监 理 通 知 单

工程名称：南京拜腾汽车一期 15MW 分布式项目

编号：JXM7-NJTB-009

事由：关于现阶段施工进度、质量、安全

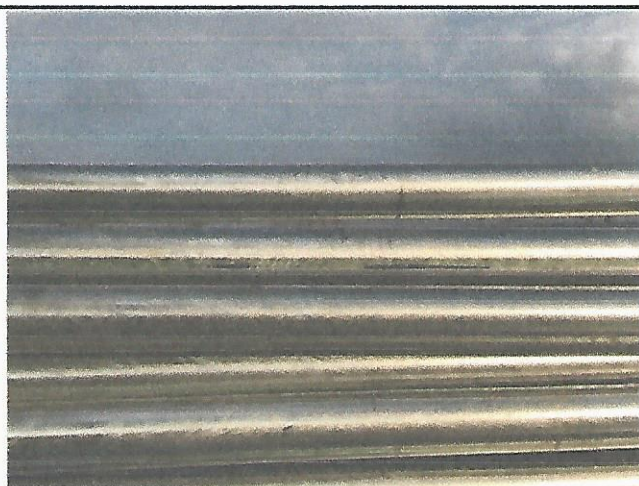
1. 部分完成的钢构 Z 型钢固定螺栓缺少，请贵项目尽快组织人员复查补充。

2. 到货的镀锌拉杆个别存在漏镀现象，因运输变形的刚系杆圆钢，修复后方可用于工程。

3、刚系杆搬运导致地面损伤。

1、成品车棚周边电缆沟抹灰所用砂浆无配合比且存在杂物，现场抹灰的表面存在起砂现象。

2、员工车棚组件拆箱后杂物未清理。
